**Zakład Gospodarki Komunalnej
w Cieszynie Sp. z o.o.**

M Z D C I E S Z Y N

Dotyczy planowanych remontów kanalizacji sanitarnej przebiegającej w drogach miejskich.

Załącznik: Plan sytuacyjny

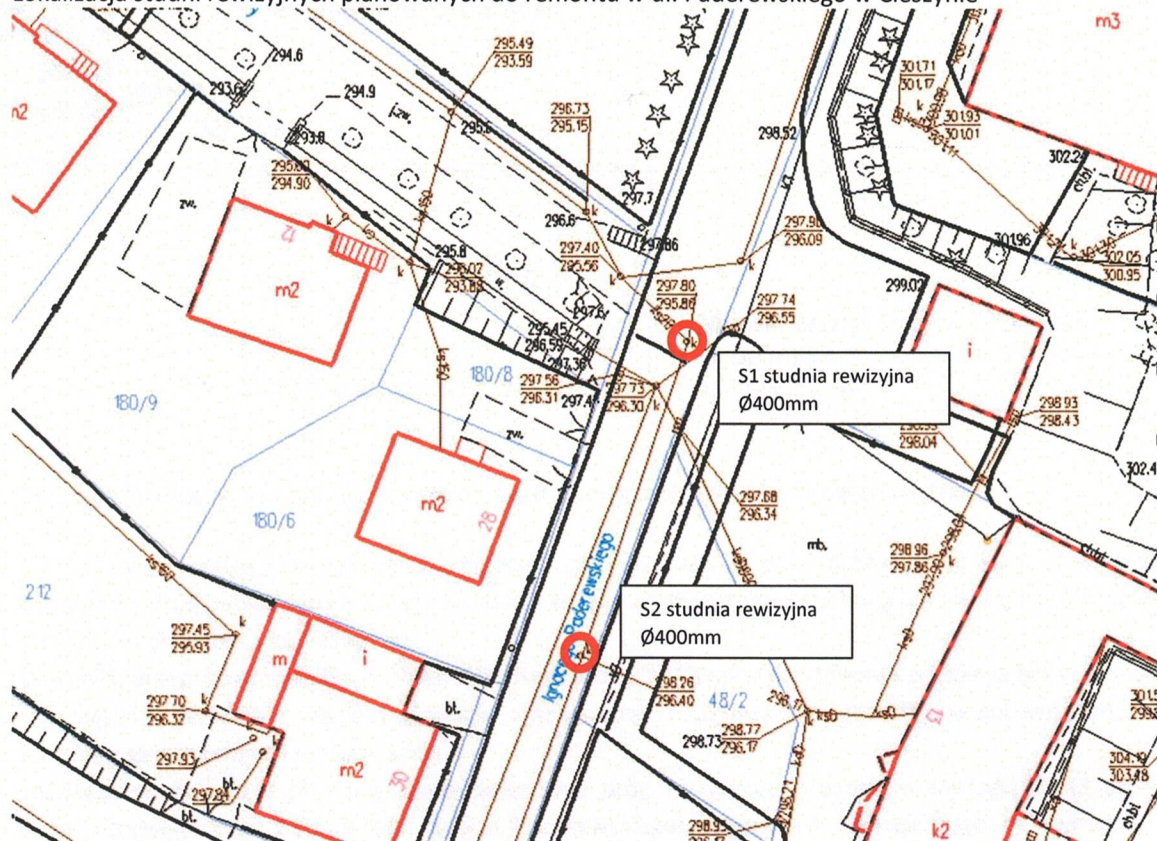
Jednakże w związku z planową przebudową ww. dróg wytypowano 5 studni rewizyjnych (3 szt. Ø1000mm, w ul. Sarkandra oraz 2 szt. Ø400mm w ul. Paderewskiego) do remontu polegającego na wymianie istniejących zwieńczeń studni na pokrywy pełne o średnicy 680mm z wkładką tłumiącą w pokrywie. Dla studni rewizyjnych:

- betonowych Ø1000mm włazy (przeznaczone do wymiany) do pobrania z terenu oczyszczalni;
- z tworzywa sztucznego Ø400mm, nasza Spółka planuje wymianę zwieńczeń Ø400mm na pokrywy Ø680mm.

Nadmieniamy, że w ramach Państwa zadania rzędne zwieńczeń wszystkich studni rewizyjnych (zlokalizowanych w terenie objętą przebudową) należy dostosować do docelowej rzędnej terenu. Pokrywy studni rewizyjnych na kanalizacji sanitarnej winny być w całości zlokalizowane w terenie o jednolitej nawierzchni (tj. terenie zielonym, asfalcie bądź nawierzchni rozbiorniczej). Na urządzeniach kanalizacyjnych nie dopuszcza się sytuowania krawężników, obrzeży betonowych.
